MERKNADER TIL FORSLAG TIL DETALJREGULERING MED KU FOR NY BUSSTERMINAL OVER OSLO S

Oslo Elveforum og Miljøforeningen Akerselvas Venner har følgende hovedmerknader til forslag til detaljregulering med konsekvensutredning (KU) for ny bussterminal over sporområdet på Oslo S:

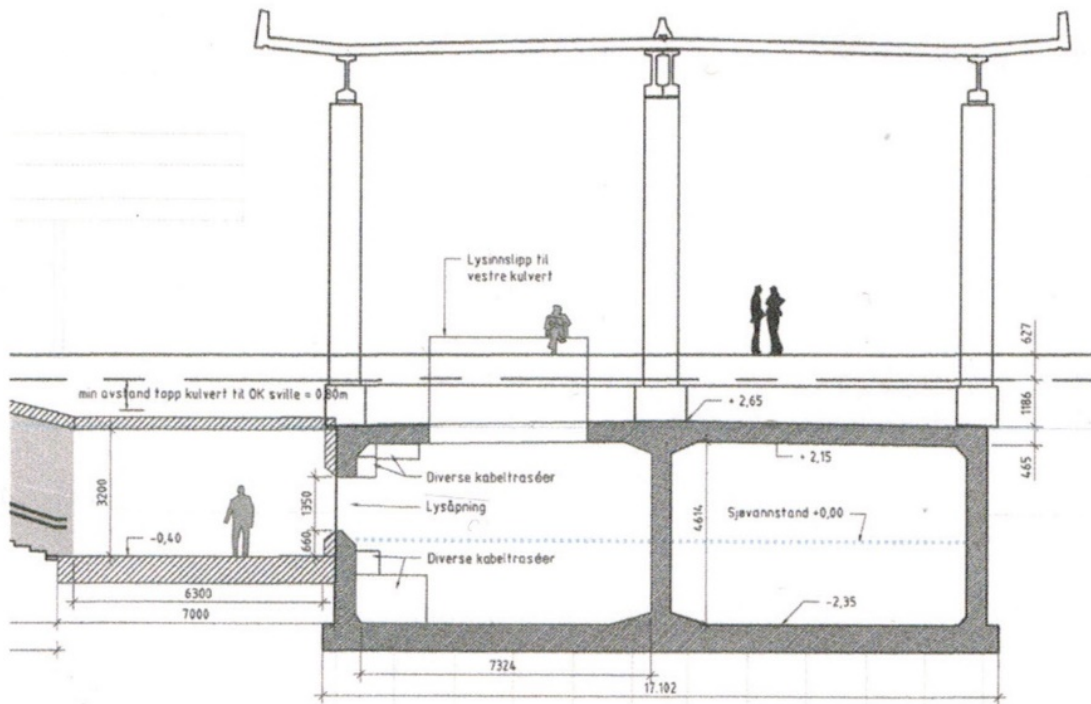
Bussterminalen bør trekkes 30 m tilbake fra Akerselvas tvillingkulvert ikke bare i sør, men også i nord, slik at dette blir minimumsavstanden til vestre vegg i Akerselvas tvillingkulvert.

En eventuell gang- og sykkelforbindelse over sporområdet fra Biskop Gunnerus' gate til Dronning Eufemias gate bør etableres som en separat forbindelse, uten noen tilknytning til Nylandsbrua, slik at Nylandsbrua kan rives uten konsekvenser for gående og syklister. Gang- og sykkelforbindelsen bør legges langs østre del av inngangstorget til fordelingsplanet mellom togplanet og bussplanet. Den bør konstruksjonsmessig være en del av torget. Både torget og gang- og sykkelforbindelsen bør trekkes minst 20 m tilbake fra vestre vegg i Akerselvas tvillingkulvert. Gang- og sykkelforbindelsen bør rampes ned mot Dronning Eufemias gate i sør og Biskop Gunnerus' gate i nord i form av gang- og sykkelbru. Langs Biskop Gunnerus' gate 14 B kan brua eventuelt integreres i planlagt ny bebyggelse.

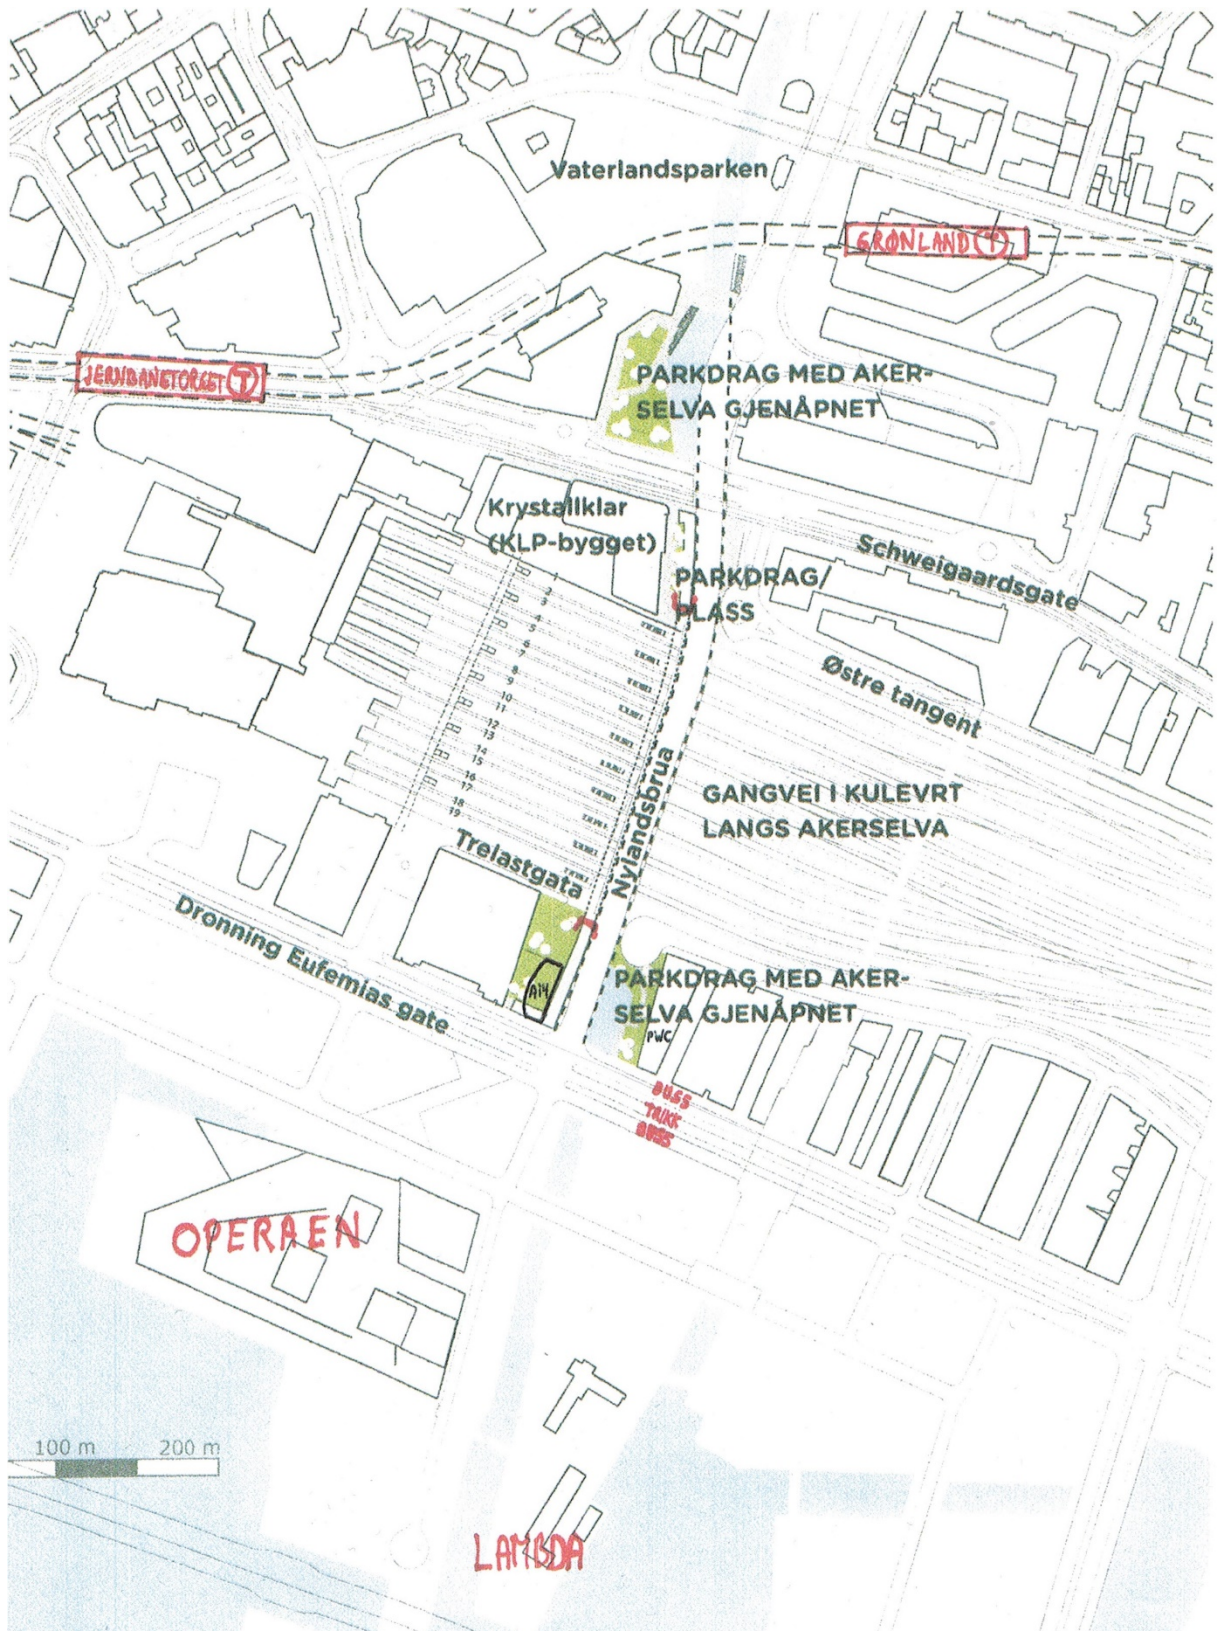
En slik gangkulvert, med flomsikre vinduer inn mot den vestre elvekulverten og lysinnslipp fra plattformene ned til den vestre elvekulverten (jf. Rambølls illustrasjon på neste side, der en også tydelig ser hvordan Nylandsbruas tre bæresøyler er fundamentert direkte på de tre kulvertveggene i

Som det fremgår av illustrasjonen på neste side, der beliggenheten av stasjonshallene for Grønland T-banestasjon og Jernbanetorget T-banestasjon er vist med rødt, er avstanden den samme til begge T-banestasjonene for personer som går av toget ved trappa ned til gangkulverten langs Akerselva. De som kommer østfra med T-banen, vil dermed kunne spare reisetid ved å gå av allerede på Grønland T-banestasjon, forutsatt at det etableres en god forbindelse derfra til gangkulverten. Slik avlastes den vestre atkomsten til jernbaneperrongene, noe som gjør at gangtiden til togene reduseres for alle passasjerer i rushtiden.
